MESYUARAT JAWATANKUASA PERUBAHAN KERJA NO.1 HINGGA NO.5 PERINGKAT PEGAWAI PENGUASA / PENGARAH PROJEK BAHAGIAN PEMBANGUNAN DAN PELAKSANAAN PROJEK KPKT BIL.10/2021

Nama Projek : **CADANGAN PEMBINAAN PROJEK BALAI BOMBA BEAUFORT, SABAH**

No. Kontrak : **KPKT/CPPP/JMPB/14/15/2019**

2.0 SENARAI KELULUSAN PERUBAHAN KERJA

Struktur Pelan Lantai Aras Bawah (Berubah)

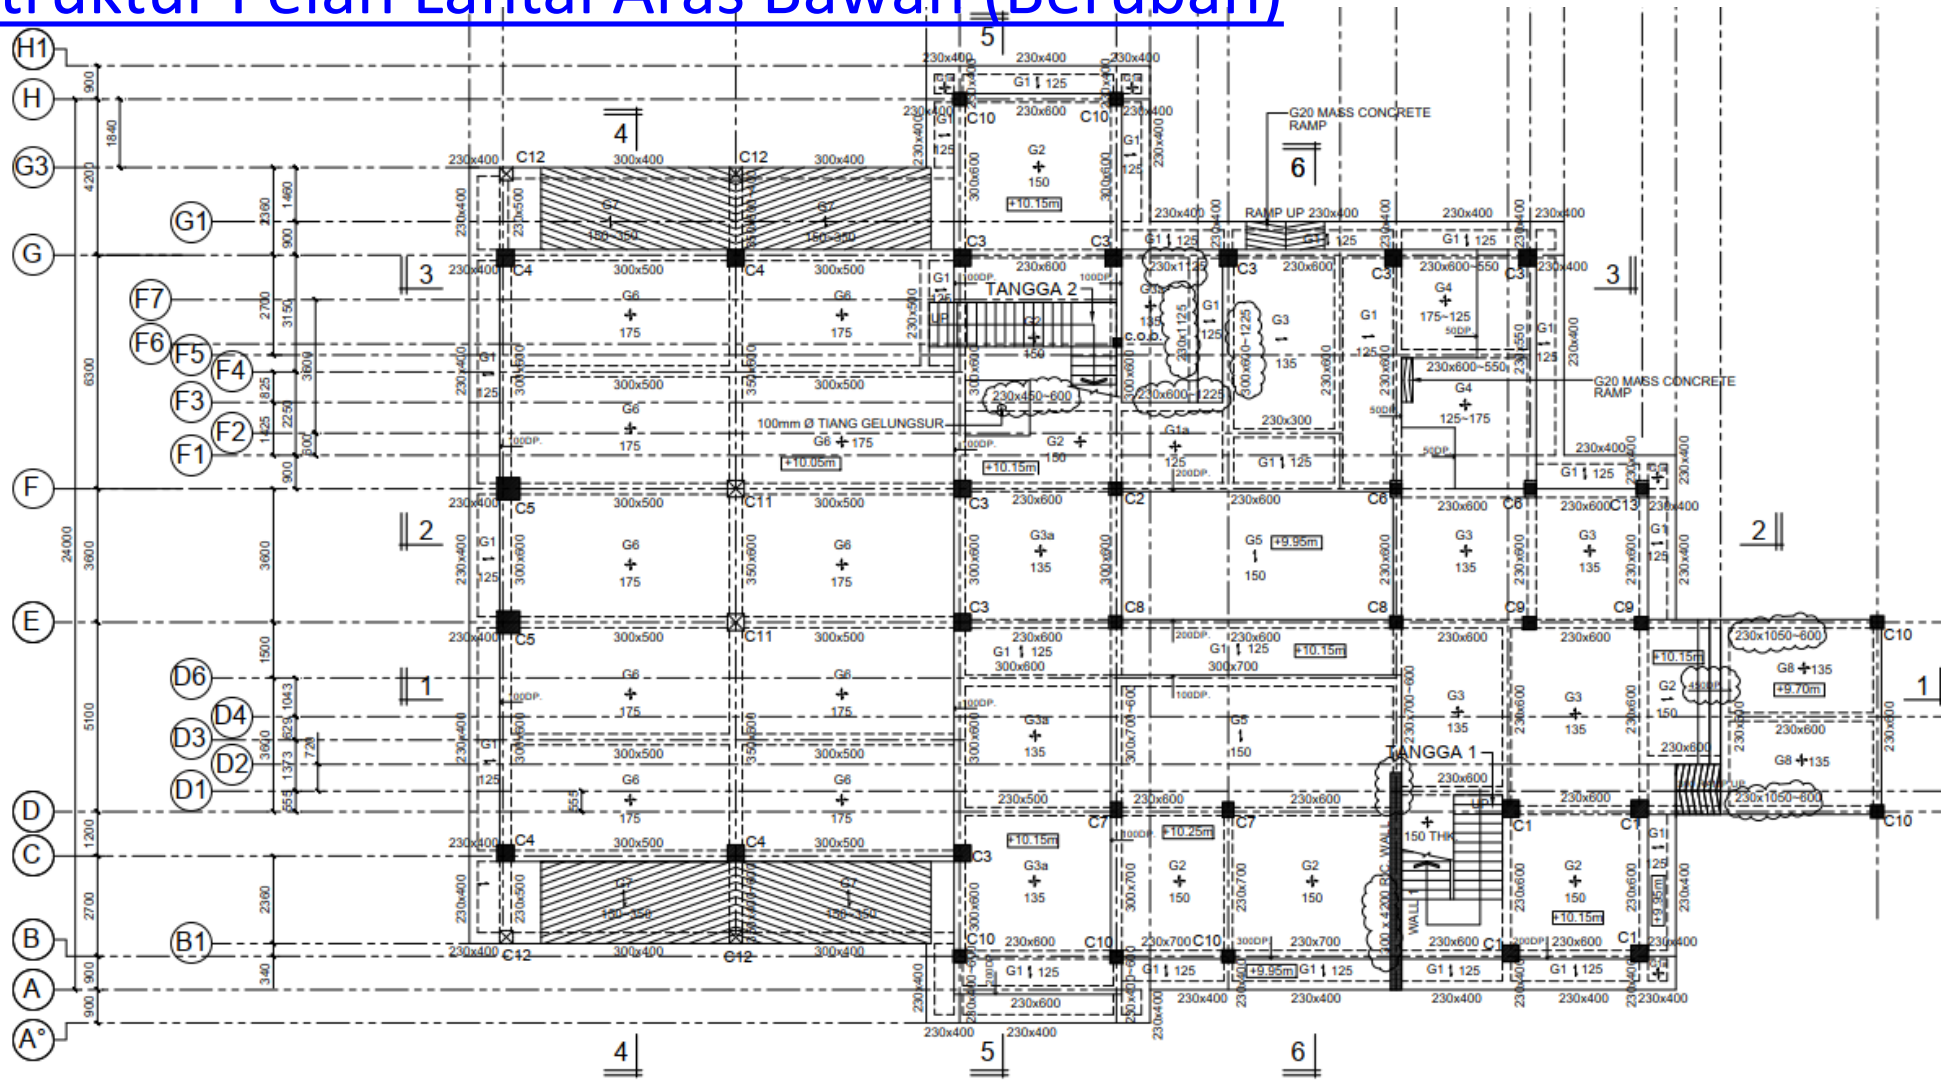
Huraian Perubahan Kerja	Justifikasi Perubahan Kerja
1) Perunding Arkitek Perubahan rekabentuk RC Bench kepada Kabinet Peralatan yang memerlukan kelebaran 1 meter di Ruang Jentera, melibatkan perubahan Grid 1 – Grid 2 (250mm tambahan kelebaran)	**1)Perunding Arkitek** Rekabentuk RC Bench tidak lagi digunapakai dan digantikan kepada Kabinet Peralatan mengikut kehendak JBPM
2) Perunding C&S Perubahan rekabentuk struktur blok utama	**2) Perunding C&S** Perubahan reka bentuk stuktur mengikut lukisan pembinaan arkitek. Penambahbaikan rekabentuk/ penjelasan lukisan dan penyelarasan lukisan pelan dengan lukisan terperinci.

K.P.K No.3 - PERUBAHAN STRUKTUR RUMAH PAM

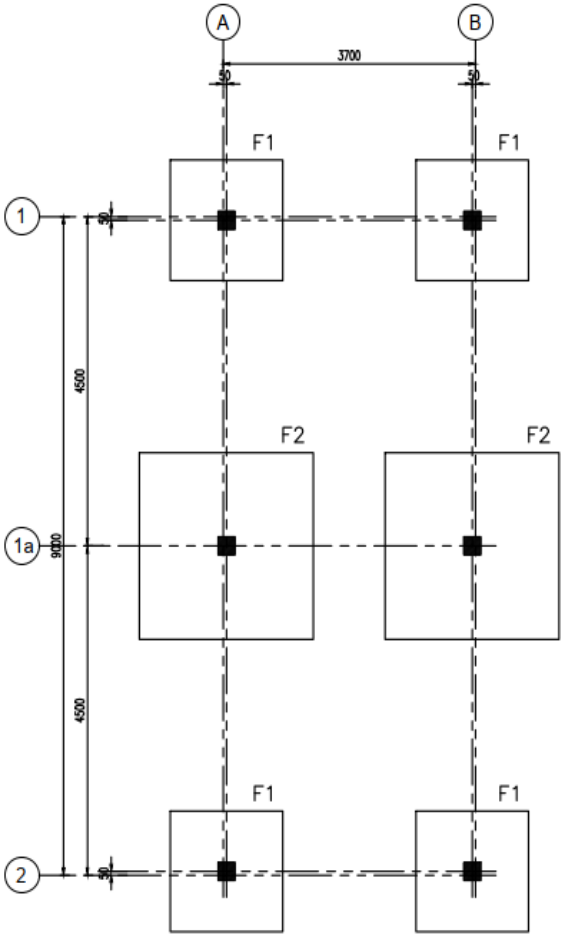
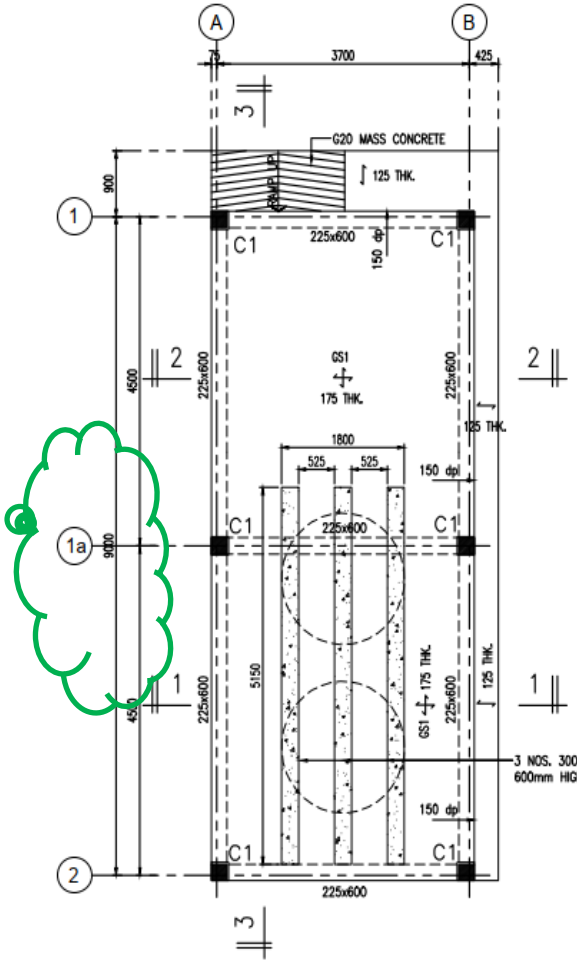
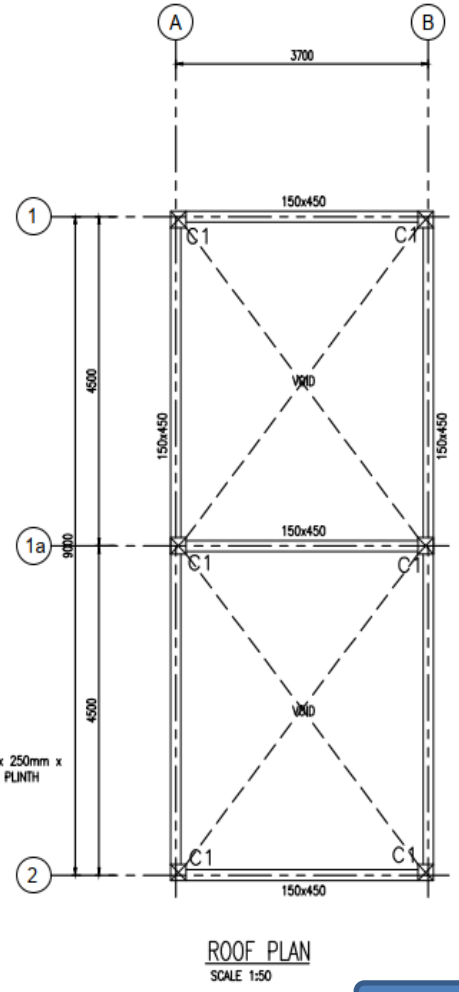
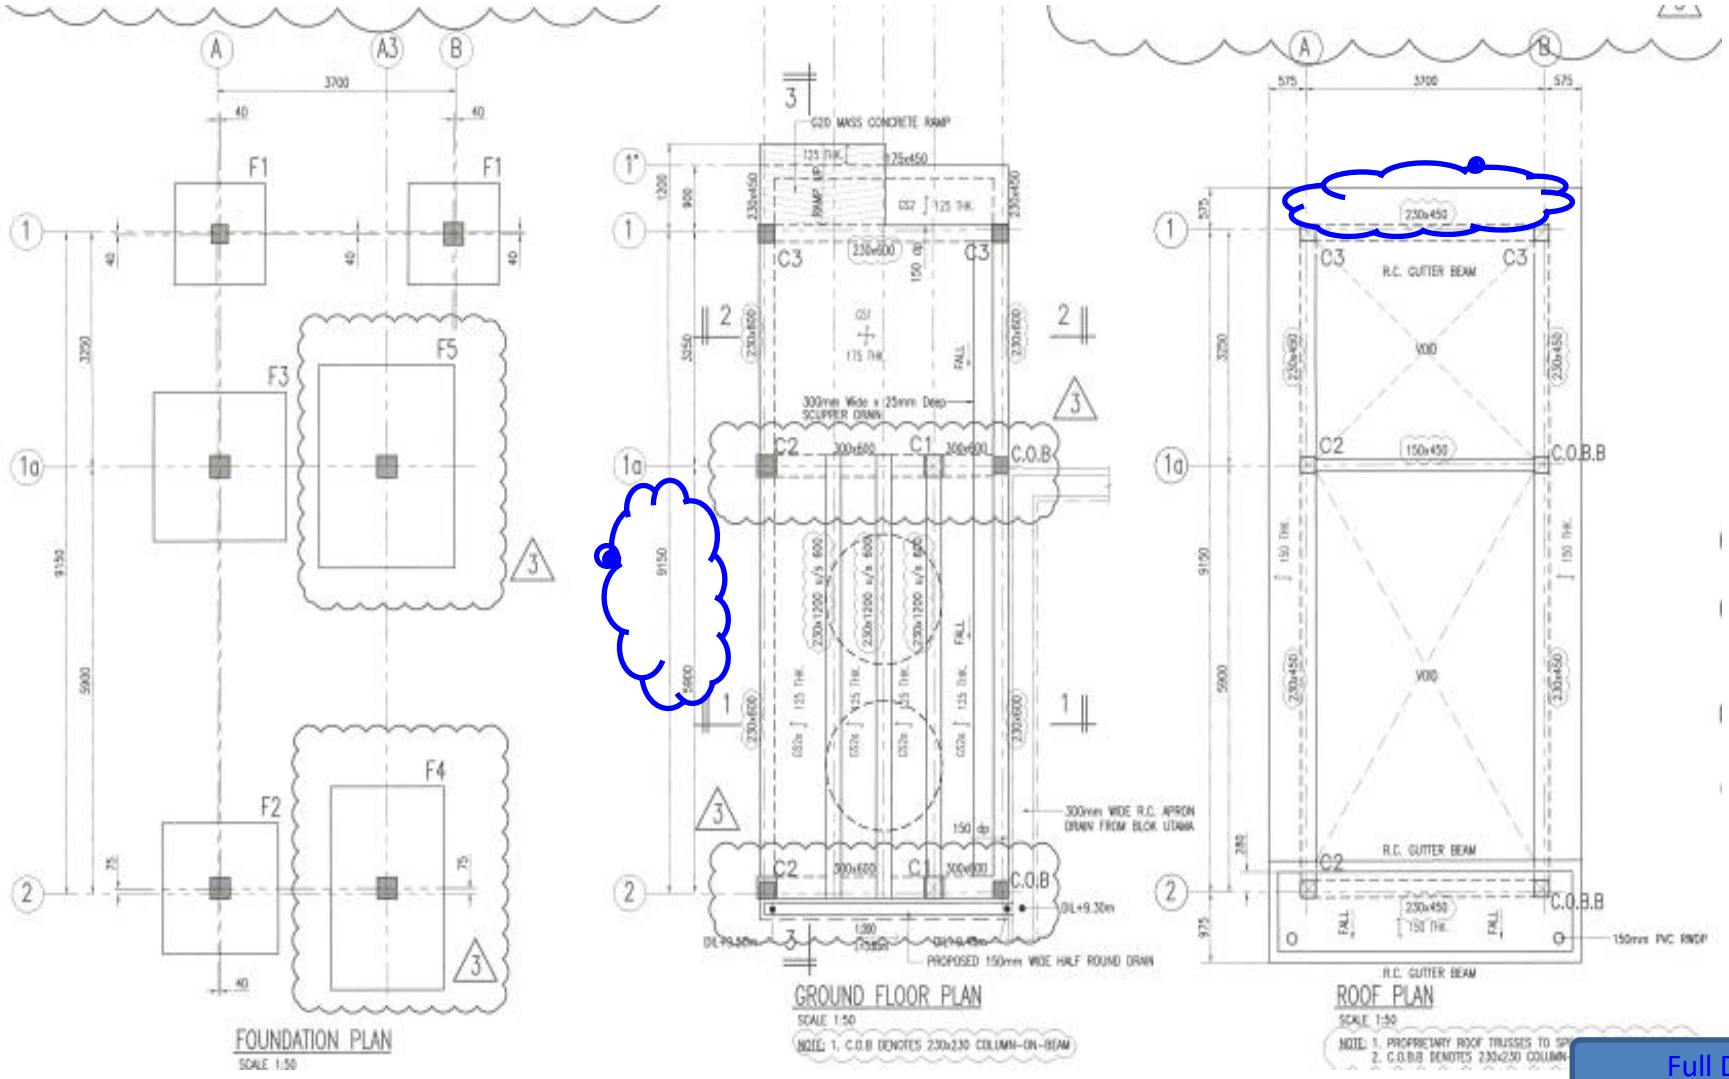
Huraian Perubahan Kerja	Justifikasi Perubahan Kerja
1) Perunding C&S Perubahan rekabentuk Rasuk dan Keratan papak	**1) Perunding C&S** Memenuhi keperluan KPKT berdasarkan ulasan dan rekod audit rekabentuk (fire rating 2 Jam) / Penambahbaik Lukisan

K.P.K No.4 - PERUBAHAN STRUKTUR PARKING KERETA BERBUMBUNG

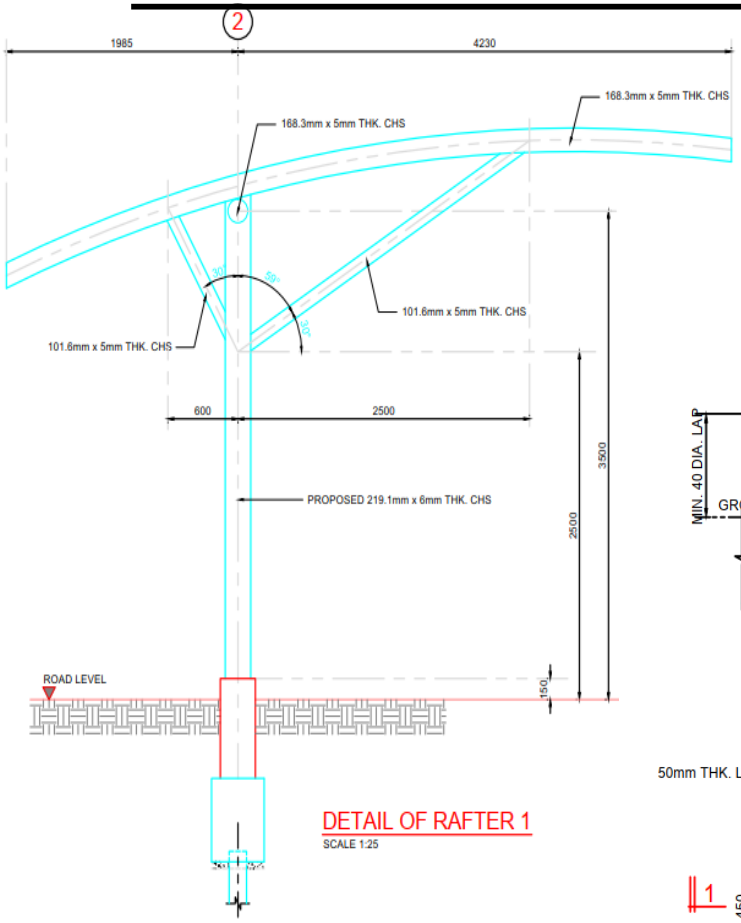
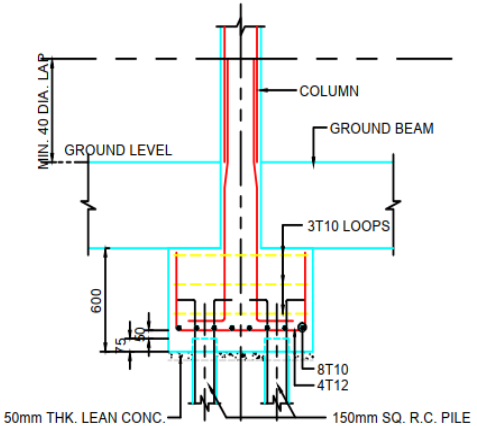
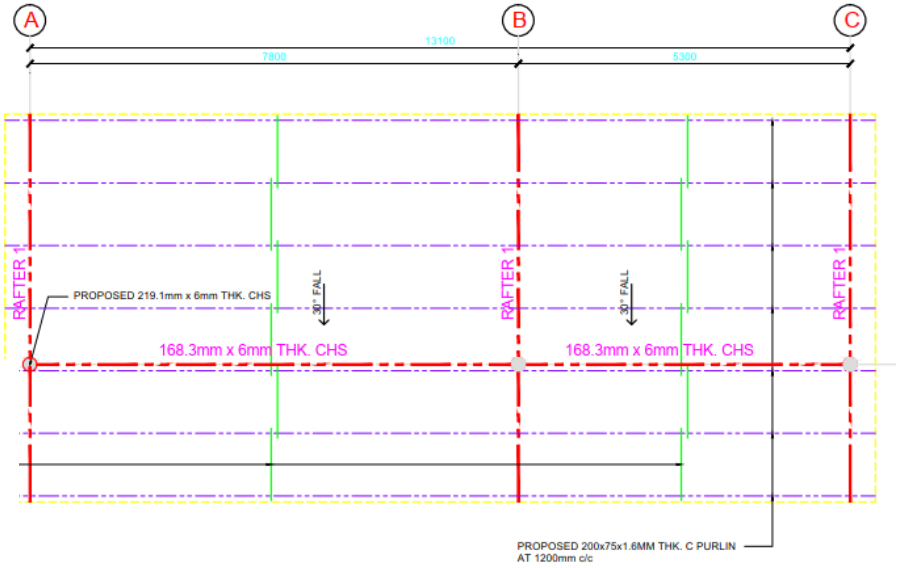
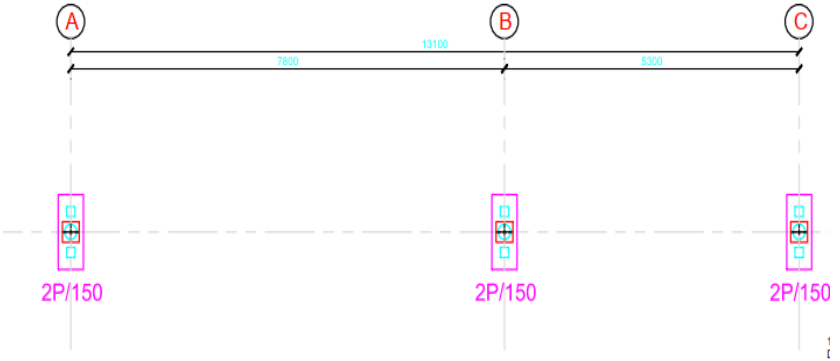
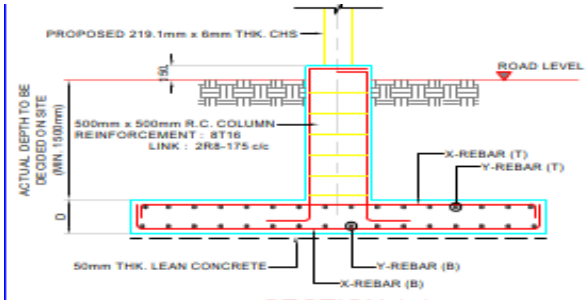
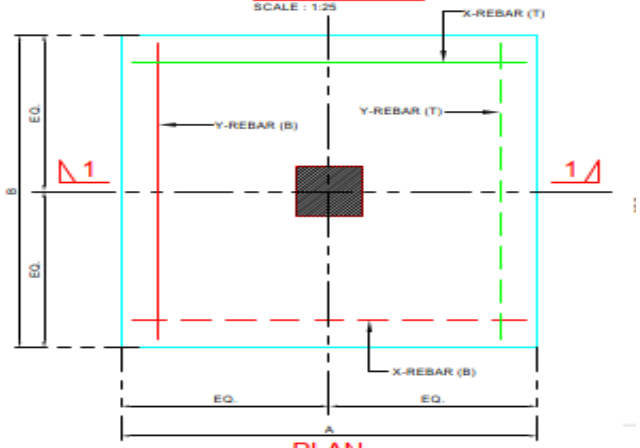
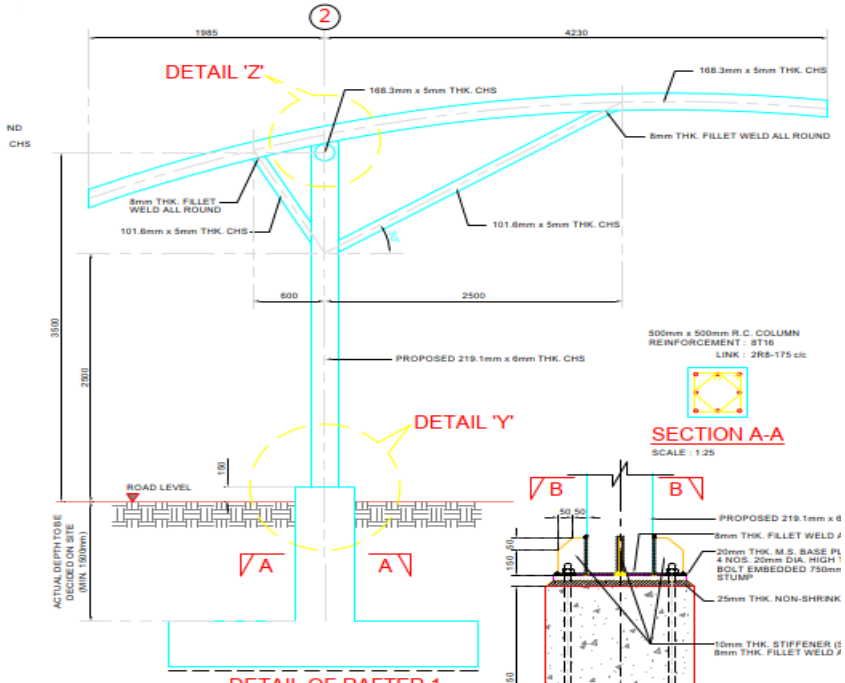
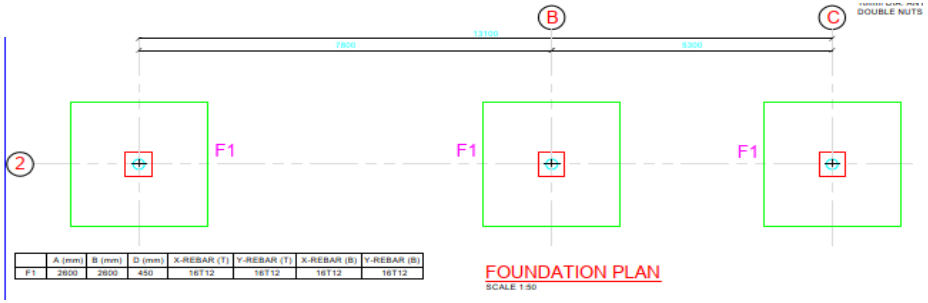
Huraian Perubahan Kerja	Justifikasi Perubahan Kerja
1) Perunding C&S Perubahan rekabentuk asas dalam kepada asas cetek dan penambahan lukisan terperinci.	**1) Perunding C&S** Penyesuaian tapak untuk asas cetek merujuk pelan pembangunan terkini dan juga penambahbaikan maklumat serta memudahkan kerja di tapak.
2) Perunding Arkitek Perubahan rekabentuk pada parkir berbumbung yang melibatkan jumlah parkir dan saiz bumbung	**2) Perunding Arkitek** Perubahan dari segi jumlah parkir dalam Lukisan Tender Arkitek dan Lukisan Pembinaan Arkitek yang melibatkan perubahan pada saiz bumbung
